Efni: RE: Miðgerði 1-3-5-7

Einnig vil ég benda á ákvæði um svalir í deiliskipulaginu, en ljóst er að svalir á teikningunum sem við höfum mótttekið frá ykkur eru ekki í samræmi við deiliskipulag þar sem þær standa 3,44 m út fyrir byggingarreit en hámark er 1,6 m.

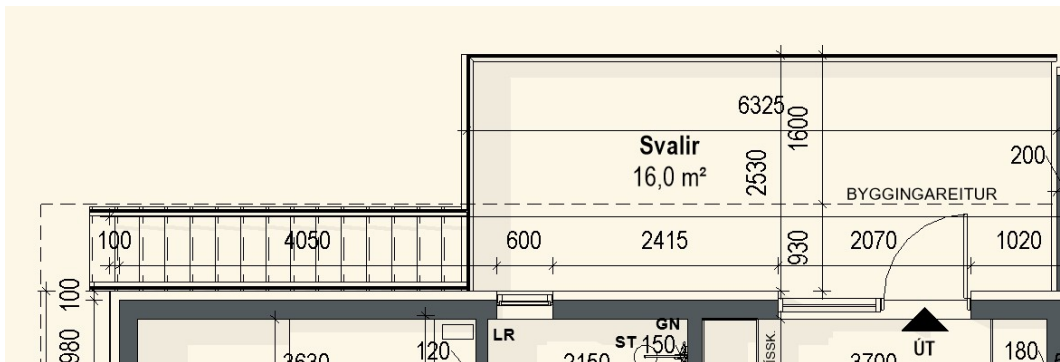
Þessi útfærsla er ólík teikningunum sem við erum með hérna á skrifstofunni og þar sést ekki afstaða innan byggingarreits. Þessi útfærsla ætti að ganga gagnvart svölunum. Við teljum þó alltaf kost að hafa svalir að hluta innbyggðan í byggingarreit til að mynda afmarkaðan og skjólasaman stað. Það yrði þó líklega ekki krafa.

Það væri gott að sjá 3d myndinna úr sjónarhorni sem sýnir baklóðina betur. Það þyrfti einnig að sýna hvernig frágangur við lóðamörk við lóð 9 er fyrirhugaður, sérstaklega þar sem tröppurnar vísa núna að þeim lóðamörkum.

Held að þú sért aðeins að misskilja, húsið er 93 cm inn fyrir byggingarreit á suðurhlið og voru því svalirnar 91 cm út fyrir leyfinleg mörk (160 cm)

Hef uppfært hönnun svala og lýtur þetta svona út í dag (sjá mynd hér að neðan)
